**Avis de la mission régionale d'autorité environnementale
sur le projet de système d'endiguement sur le territoire de la
commune de Juvignac (34)**

N°Saisine : 2021-010105

Avis émis le 17 février 2022

Figure n°8 : profil du tronçon T2

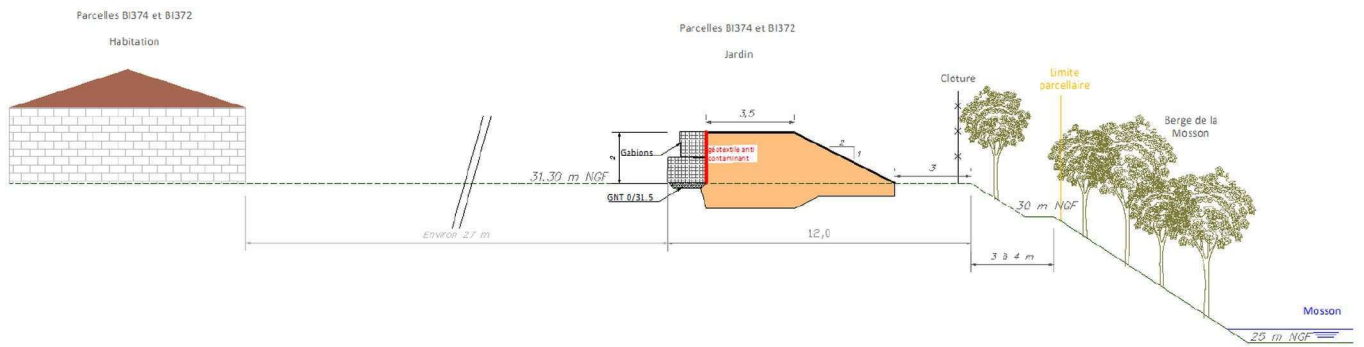
Elle observe que la motivation pour le choix du type de digue du tronçon T2 semble reposer uniquement sur la moindre emprise sur les parcelles privées alors que la maximisation de l'espace de liberté du cours d'eau aurait dû être un critère discriminant dans le choix de la solution retenue (ce qui peut être par exemple une qualité d'une variante « mur »). Elle note à cet égard que le chiffrage des emprises est différent dans le tableau comparatif (page 176) et en accompagnement des coupes schématiques (pages 174 et 175). Elle estime que ce choix doit être mieux explicité, au regard notamment de la variante « mur » (absence de comparatif), du coût total (initial et d'entretien), ainsi que des questions techniques et sécuritaires (non détaillées).

- **l'historique ayant conduit à la situation actuelle et le rappel contextuel de l'origine du projet (cadre du PAPI 2 Lez),**
- **une description des démarches entreprises en parallèle pour l'amélioration du pluvial et les principaux effets attendus ou obtenus concernant le quartier de la Plaine,**
- **une justification étayée du choix du type de digue retenu pour le tronçon T2 au regard des trois autres variantes étudiées (coût total, aspects techniques et sécuritaires, etc.).**

Figure n°11 : impact du projet sur les hauteurs d'eau maximales

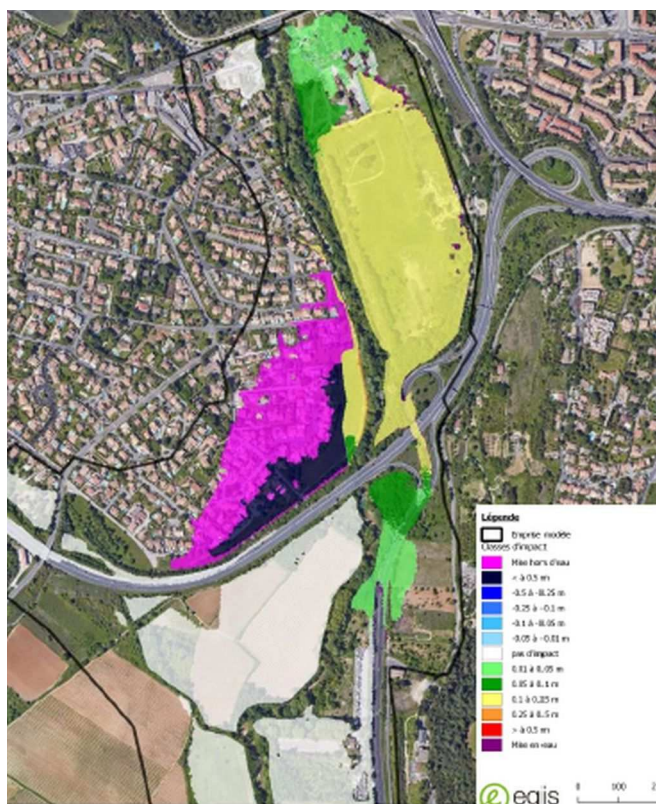
La MRAe relève, concernant le raccordement amont du tronçon T1 au mur de la parcelle privée BM162, que « l'étanchéité avec le mur de la parcelle devra être assurée » (page 34 EI) . Elle s'interroge sur l'éventualité d'un risque de rupture/fragilisation de la digue, soit au niveau du raccordement avec le mur, soit du fait d'une déstabilisation de la berge, proche de la digue dans sa partie amont.

Elle observe par ailleurs que les modalités de suivi et d'entretien des ouvrages (digue et bassin) décrites dans l'étude de danger ne sont pas reprises dans l'étude d'impact.

- le raccordement de la digue avec le mur à son extrémité amont soit précisément décrit, le mur devant être considéré comme faisant partie intégrante du système d'endiguement,
- les éléments permettant d'assurer que la digue, dans sa partie amont proche de la berge, ne sera pas soumise à un risque de glissement soient présentés dans l'étude d'impact,
- les modalités de suivi, de surveillance et d'entretien des ouvrages soient rappelées dans l'étude d'impact.
